**Изменение № 4 ГОСТ 10409—74 Колеса автомобильные с разборным ободом.
Основные размеры. Общие технические требования**

**Утверждено и введено в действие Постановлением Государственного комитета
СССР по стандартам от 30.06.89 № 2284**

Черт. 1.

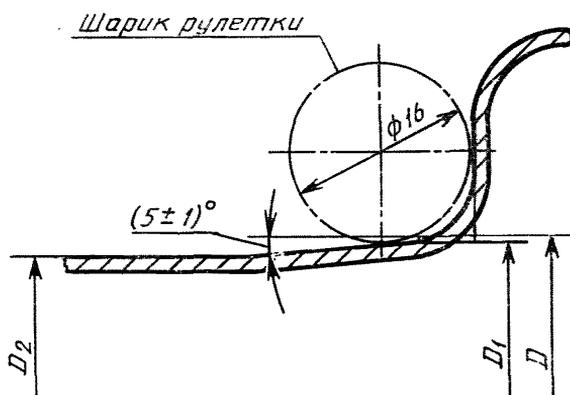
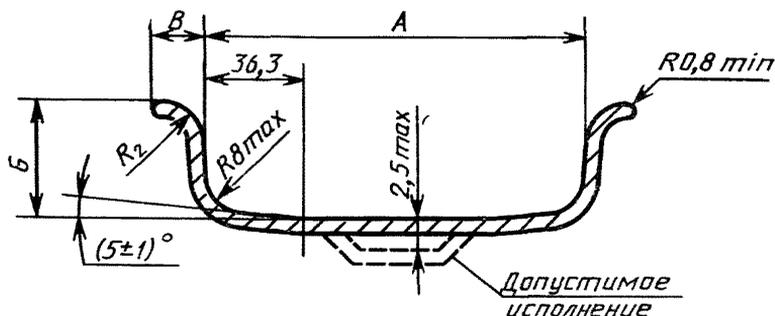
Пункт 1.1. Чертеж 1 заменить новым:

Черт. 16

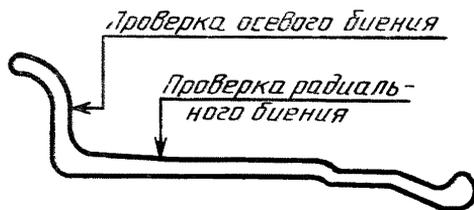
Пункт 3а.5 изложить в новой редакции: «3а.5. Проверку на соответствие требованиям п. 2.5 следует проводить на участках основания обода, указанных на черт. 16, относительно базовых поверхностей, по которым производится установка колес на ступицу транспортного средства.

Допускается контроль осевого биения проводить с внешней стороны бортовой закраины, исключая зону сварного шва с длиной дуги по 50 мм в обе стороны от сварного шва»;

чертеж 16 заменить новым:

Центровка двойных колес

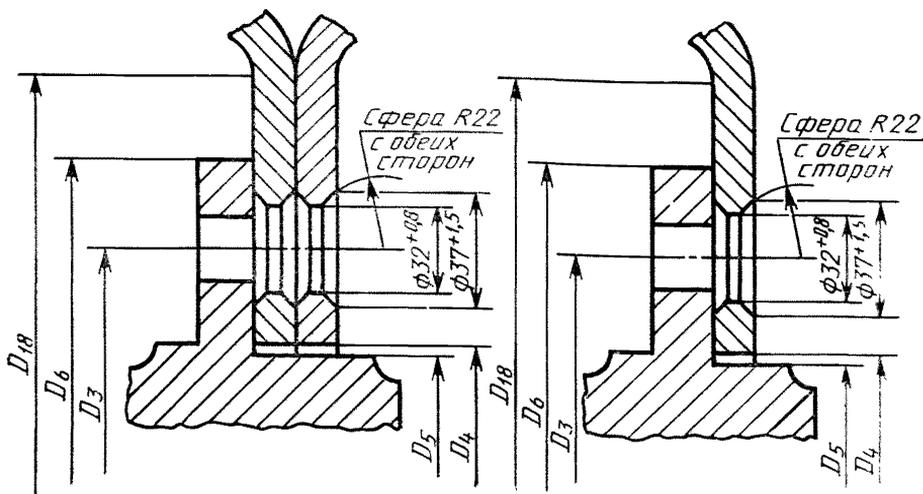
Приложение. Чертежи заменить новыми:
